令03原機（速材）004

核燃料物質使用変更許可申請書の一部補正について

核原料物質、核燃料物質及び原子炉の規制に関する法律第55条第1項の規定に基づき、令和3年6月4日付け令03原機（速材）003をもって申請した大洗研究所（北地区）の核燃料物質使用変更許可申請書を別紙のとおり一部補正いたします。

令和3年6月4日付け令03原機（速材）003をもって申請した大洗研究所（北地区）の核燃料物質使用変更許可申請書について、大洗研究所（北地区）共通編、燃料研究棟（施設番号3）及び安全管理棟（施設番号5）に係る内容を、補正も含め次のとおり変更する。詳細は別添1から別添3に示す。

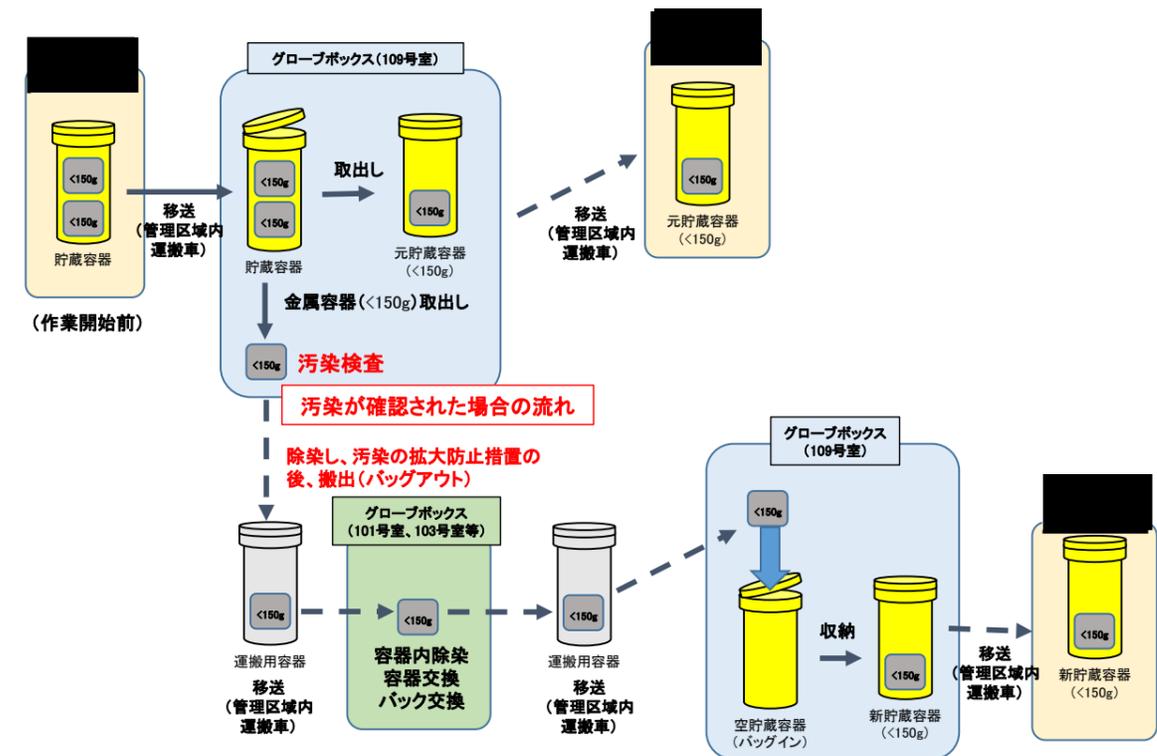
変更前	変更後	変更理由
		設備撤去のため図の見直し

図 1 108 号室汚染物品の 102 号室内の保管状況

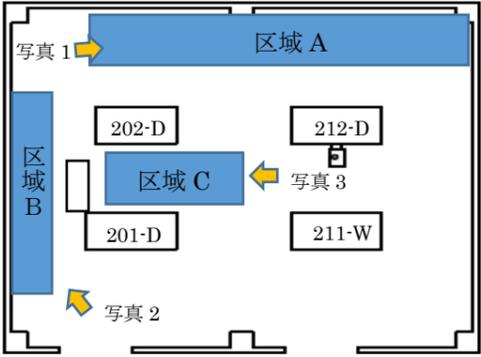
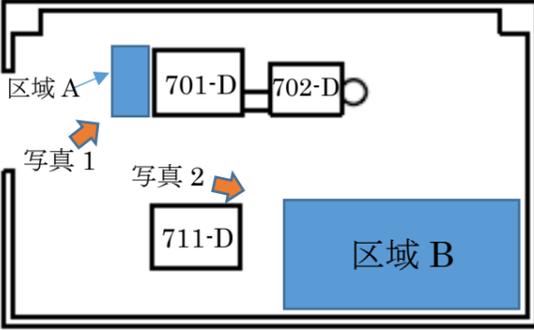
変更前	変更後	変更理由
	<p>1. 概要</p> <p>平成 29 年 6 月 6 日に発生した分析室(108 号室)における汚染事象の復旧作業で発生した物品（200ℓ ドラム缶で 50 本。図 1 及び図 2 参照。以下「108 号室汚染物品」という。）は、燃料研究棟内に保管場所を設定し、金属製容器に収納して管理してきた。108 号室汚染物品は含有する核燃料物質の定量測定を行い、令和 2 年 7 月 28 日をもって全ての分析を完了した。</p> <p>108 号室汚染物品を分別し、金属容器に収納完了後は固体廃棄物として、新たな保管廃棄施設（112 号室）に保管する。保管する廃棄物は、復旧作業に使用した放射線防護資材・除染資材であり、発熱の原因となる核燃料物質及び薬品の付着はないことから、冷却するための設備は必要としない。</p> <p>また、保管廃棄施設の追加に伴い 112 号室の非破壊計量装置を 111 号室に移設し、111 号室、112 号室及び 113 号室の部屋名称を変更する。</p> <div style="display: flex; justify-content: space-around;">    </div> <div style="display: flex; justify-content: space-around; margin-top: 10px;"> <div style="text-align: center;">写真 1</div> <div style="text-align: center;">写真 2</div> <div style="text-align: center;">写真 3</div> </div> <div style="margin-top: 20px;"> <p>・保管数量 200 リットル金属容器：40 本</p> <p>区域 A：22 本</p> <p>区域 B：8 本</p> <p>区域 C：10 本</p> </div> <div style="text-align: right; margin-top: 20px;">  </div>	<p>保管廃棄施設の追加の概要を追加（以下同じ）</p>

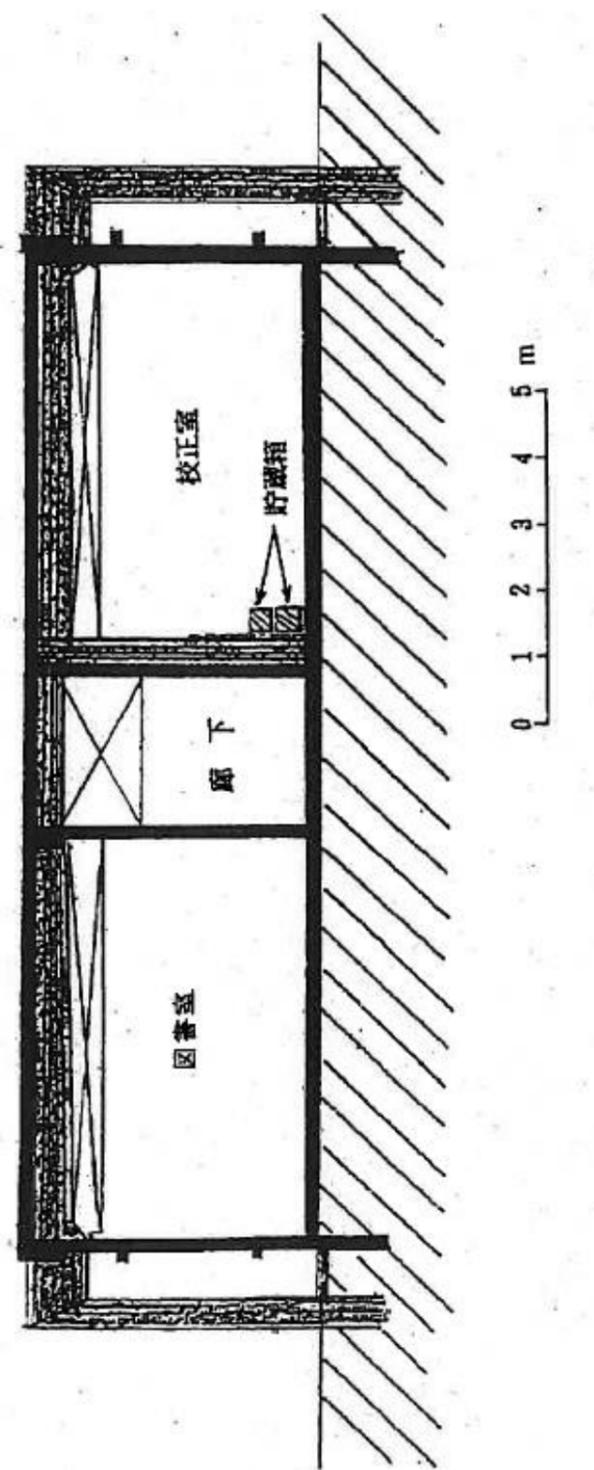
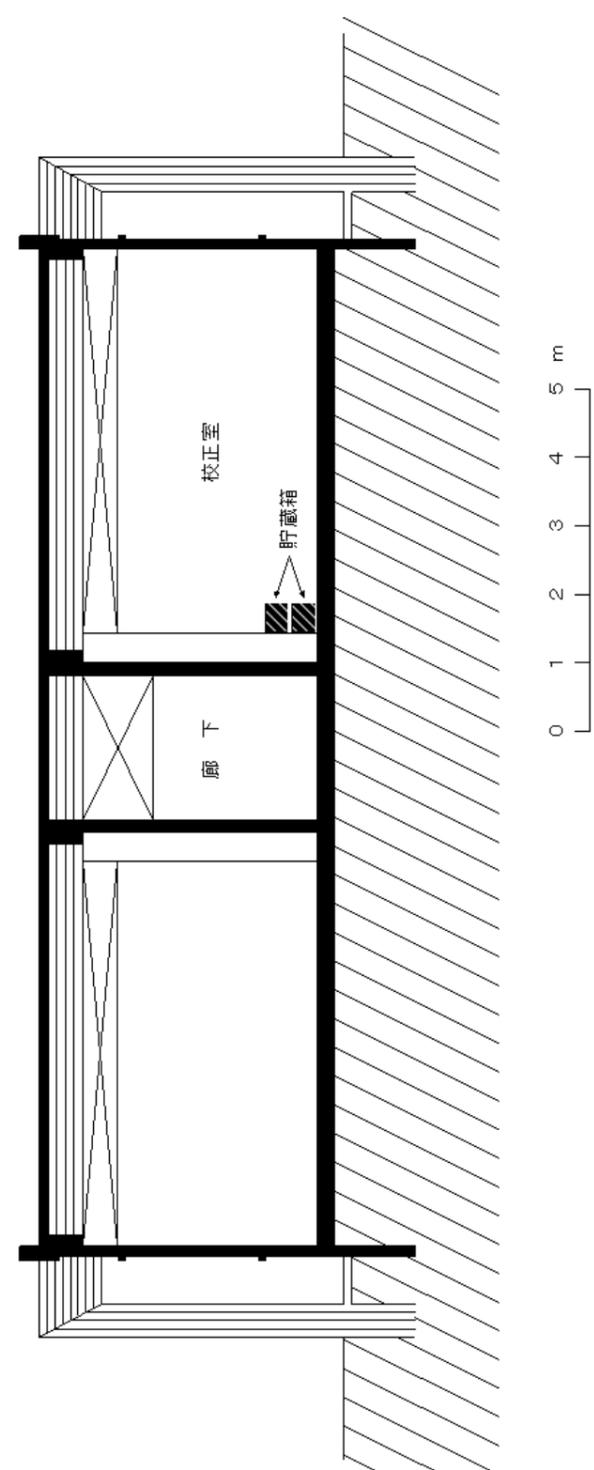
使用設備の名称	個数	仕様																								
放射線管理設備	各1	サーベイメータ（α線用、β線用）																								
貯蔵施設の名称	構造	床面積	設計仕様																							
<u>核燃料物質の使用施設に同じ</u>																										
貯蔵設備の名称	個数	最大 収納量	内容物の 物理的・ 化学的性状	仕様																						
<u>校正室 貯蔵箱</u>	<u>2基</u>	<u>安全管理棟の 最大存在量と 同じ</u>	<u>固体</u>	<u>日本アイソトープ協会製 貯蔵箱Ⅱ型 施錠機能付き 耐火性 寸法（高さ）360mm× （巾）470mm×（奥行） 405mm 重量 60kg 第3図及び第4図に貯蔵 箱の位置を、第5図に貯 蔵箱の構造を示す。</u>
